Mission régionale d'autorité environnementale

**Avis délibéré de la mission régionale
d'autorité environnementale
Hauts-de-France
sur la révision du zonage d'assainissement
de Montagny-en-Vexin (60)**

n°MRAe 2018-2360

Figure 27 : Carte d'aptitude des sols – extrait (sans échelle)
 Source : Extrait du schéma directeur d'assainissement – Annexe 1 (SOGETI, mars 2002)

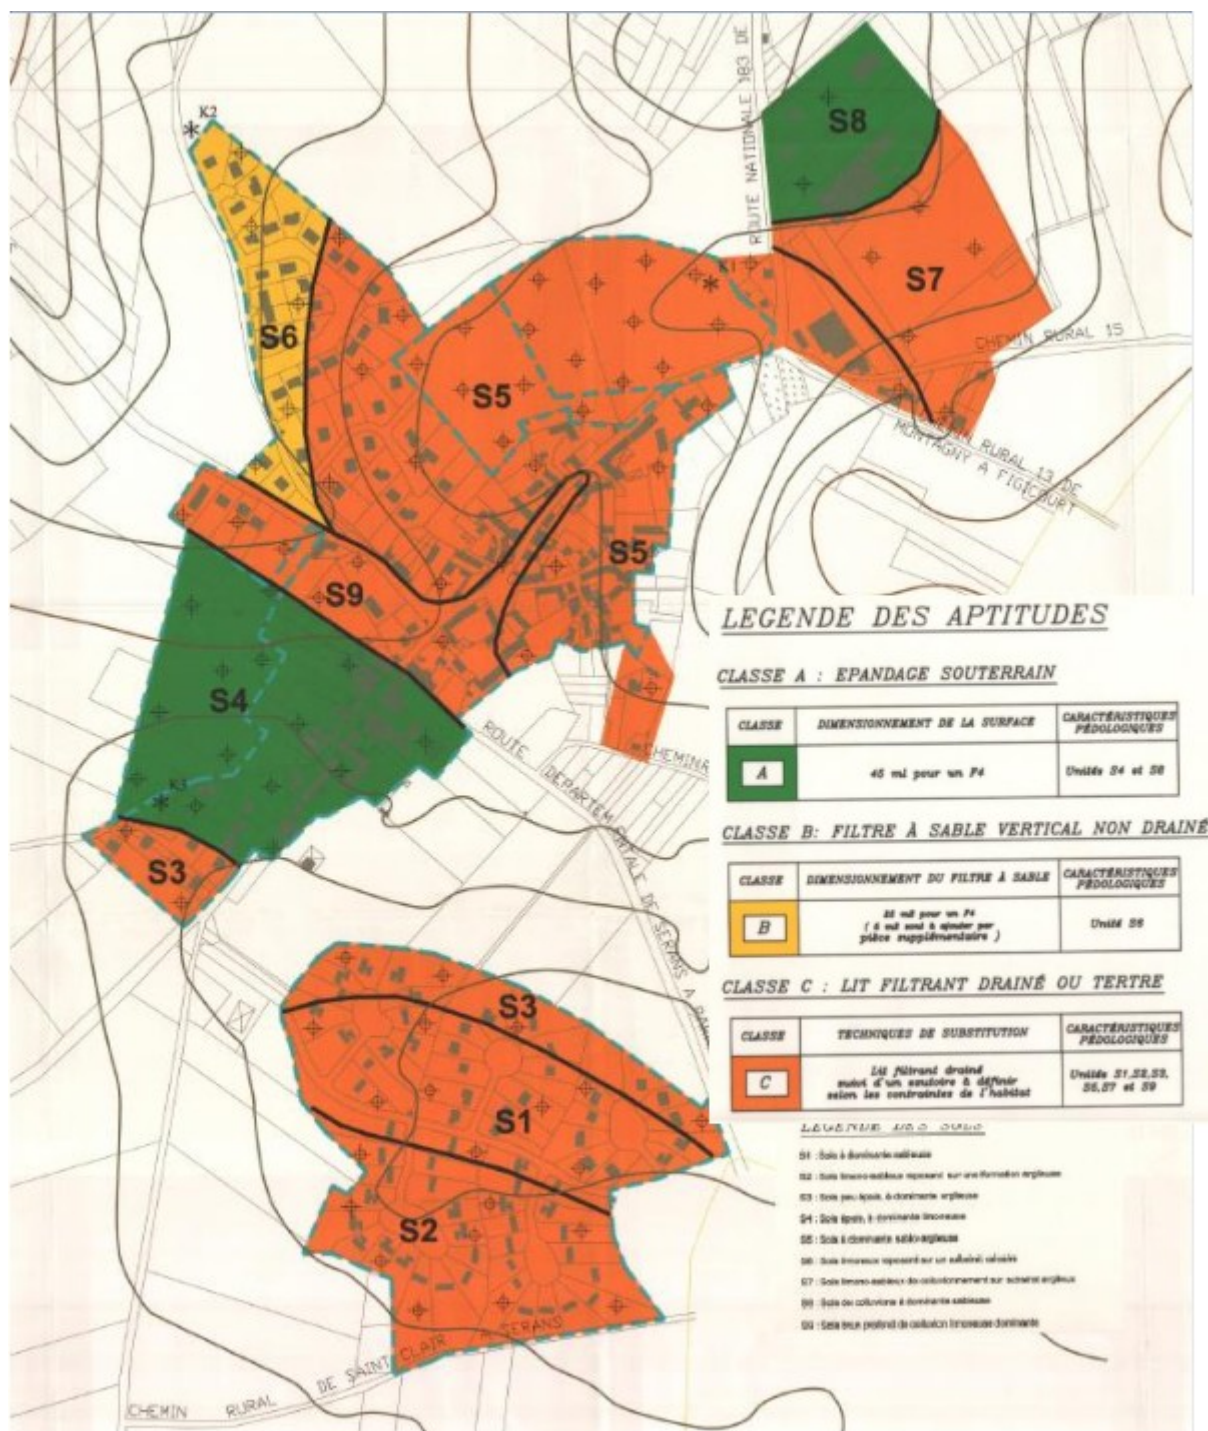
En ce qui concerne les nouvelles habitations, 3 recommandations de l'hydrogéologue sont reprises : adapter la surface des terrains des futures constructions, étudier la filière d'assainissement et implanter les nouvelles constructions en privilégiant la zone A de la carte d'aptitude des sols où l'épandage souterrain est possible. Ainsi, ces recommandations permettraient de nouvelles constructions de façon privilégiée dans la zone A, mais également dans les zones B et C où l'épandage souterrain n'est pas possible et où un exutoire est nécessaire (zone C).

Par ailleurs, la commune élabore actuellement son plan local d'urbanisme (PLU) et a déposé le 19 février 2018 une demande d'examen au cas par cas. Le projet de PLU envisage la réalisation d'une opération d'habitat de 24 logements sur une friche de 2 ha située au nord de la commune dans la zone C où la solution d'assainissement préconisée est un lit filtrant drainé suivi d'un exutoire à définir. Par ailleurs, 1,32 hectare de dents creuses et 0,75 hectare d'espaces mutables pouvant générer au moins 20 logements supplémentaires ont été identifiés .

L'évaluation environnementale, n'évoquent pas ces opérations prévues au PLU, ni l'ensemble des possibilités d'urbanisation en dents creuses qui vont augmenter de près de 20 % le parc de logement existant, ni les impacts éventuels associés sur le captage. Ces opérations ne sont pas cohérentes avec la recommandation de l'hydrogéologue agréé de privilégier les nouvelles constructions en zone A favorable à un épandage souterrain dans l'étude du schéma directeur d'assainissement de 2002.

L'autorité environnementale recommande de mettre en cohérence le dossier de zonage d'assainissement et le projet de PLU après avoir sollicité l'avis de l'hydrogéologue sur les zones ouvertes à l'urbanisation et de compléter l'évaluation environnementale sur ce point.
